Acuerdo 1009 Por el cual se aprueba la incorporación del cambio en los límites de generación y absorción de potencia reactiva de las unidades 1, 2 y 5 de la planta de generación Darío Valencia y las respectivas curvas de carga

1009

14 Septiembre, 2017

Unidad 1 Darío Valencia

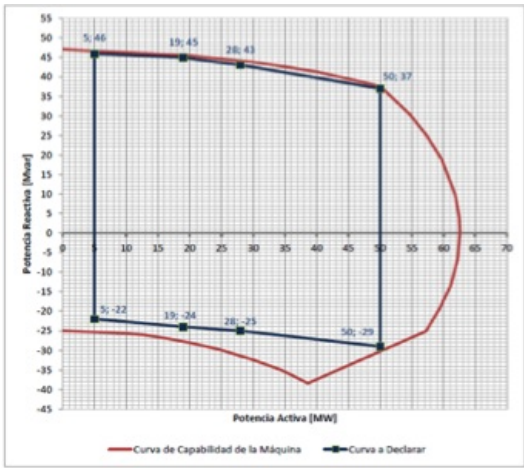
Aprobar la declaración de una nueva curva operativa de carga de las unidades 1, 2 y 5 de la planta de generación Darío Valencia, en las que se define la capacidad para entrega y absorción de potencia

reactiva de la unidad en función de la potencia activa generada así:

Sobreexcitación			Subexcitación		
P [MW]	Q [Mvar] Antes	Q [Mvar] Después	P [MW]	Q [Mvar] Antes	Q [Mvar] Después
5	+26	+46	5	-42	-22
19	+26	+45	19	-42	-24
28	+26	+43	28	-42	-25
50	+26	+37	50	-42	-29
